Ergebnisniederschrift zur Antragskonferenz für die geplante Höchstspannungsfreileitung Elsfleth/West - Ganderkesee/Lemwerder/Berne - Ganderkesee der TenneT TSO GmbH (TenneT)

Datum: 03.07.2023 (Beginn: 10:00 Uhr)

Verhandlungsleitung: Amt für regionale Landesentwicklung Weser-Ems

Abbildung 1: Übersicht der Korridore und räumlichen Alternativen im Untersuchungsraum, Quelle: Präsentation zur Antragskonferenz von TenneT vom 03.07.2023

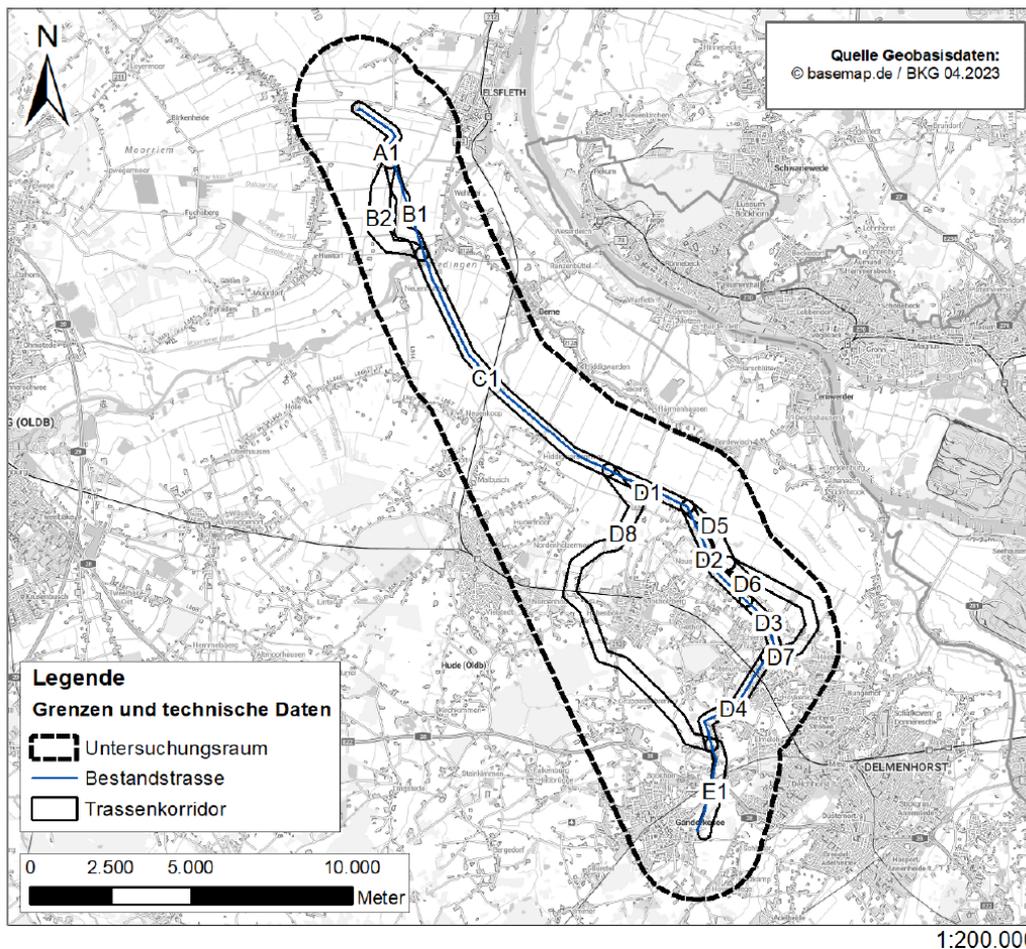
TenneT beschreibt die sich ergebenden Korridore und die räumlichen Alternativen. Als raumverträglichster Korridor wird von **TenneT** die Korridorkombination aus A1, B2, C1, D5, D7, D4 und E1 vorgeschlagen (siehe Abbildung 1).

In diesem Zusammenhang stellt das **ArL WE** klar, dass der 400 m-Mindestabstand zu Wohngebäuden im Innenbereich (gem. Kap. 4.2.2 Ziff. 06 Satz 1, Landes-Raumordnungsprogramm Niedersachsen 2022 - LROP) ein Ziel der Raumordnung ist, somit einer Beachtungspflicht gem. § 3 Abs. 1 ROG obliegt. Zu diesem Ziel der Raumordnung sind Ausnahmevoraussetzungen festgelegt, unter deren Einhaltung der 400 m-Abstand unterschritten werden kann. Eine Voraussetzung ist die Gewährleistung des gleichwertigen vorsorgenden Schutzes der Wohnumfeldqualität. Da die Trasse der Bestandsleitung in dem Bereich der Abstandsunterschreitung genutzt werden soll, kann von einer gleichbleibenden Wohnumfeldqualität gesprochen werden. Darüber hinaus würde ein Abweichen von der Bestandstrasse zu einer neuen Beeinträchtigung westlich von Bookholzberg führen (Variante D8 in Abb. 1). Gleichzeitig würde eine Freileitung entlang der Bestandsleitung bestehen bleiben, da aktuell eine 110 kV-Leitung der Avacon auf dem Gestänge aufliegt und diese Leitung weiterhin im Raum verbleiben muss. Somit ist aus Sicht der Wohnumfeldqualität eine Trassierung entlang der Bestandsleitung in diesem Bereich die raumverträglichste Variante. Ein Zielabweichungsverfahren (§ 6 ROG und § 8 NROG) ist in dieser Situation nicht erforderlich, da die Voraussetzungen für eine Zielausnahme vorliegen.

Vom **KLV OL** wird die Frage gestellt, inwiefern der 200 m-Abstand zu Wohngebäuden im Außenbereich zu prüfen ist. Das **ArL WE** erläutert dazu, dass der 200 m-Abstand ein Grundsatz der Raumordnung, damit der Abwägung zugänglich ist und dementsprechend nicht dieselbe Schutzwirkung entfaltet wie ein Ziel der Raumordnung. Der 200 m-Abstand ist oft nicht einhaltbar, da bei einem Ausschluss einer Teilerdverkabelung durch Bundesrecht ansonsten keine energiewirtschaftlich vertretbare Trasse zu realisieren wäre. In der Detailplanung ist in solchen Fällen zu beachten, dass die Abstände zwischen

der Leitung und insbesondere den Masten und den betroffenen Wohngebäuden maximiert werden sollen. In diesem Kontext betont das ArL WE nochmals, dass bei einer Trassierung westlich von Bookholzberg der gesamte Ortsteil von Freileitungen (neue 380 kV-Leitung westlich; 110 kV-Leitung in der Bestandsstrasse östlich) eingeschlossen wäre, weshalb man sich an der Bestandsleitung orientieren sollte. Die Einhaltung des 200 m-Abstands, wo immer dies möglich ist, kann als Hinweis in ein eventuelles Schreiben zur Nichterforderlichkeit eines ROV aufgenommen werden.

Die **Gemeinde Hude** weist darauf hin, dass in der Variante E1 mehrere Windparke geplant sind. **TenneT** erklärt, dass diese Planungen bereits berücksichtigt werden und man weiterhin mit den Gemeinden und den Betreibern im Austausch stehen wird.

Am Ende dieses inhaltlichen Abschnittes weist das **ArL WE** darauf hin, dass wenn sich noch andere Korridoralternativen aufdrängen, die von TenneT nicht berücksichtigt wurden, die TÖB innerhalb ihrer Stellungnahmen darauf hinweisen können. Im Rahmen der Antragskonferenz wurden keine weiteren als die von TenneT bislang geprüften Alternativkorridore durch die TÖB aufgezeigt.
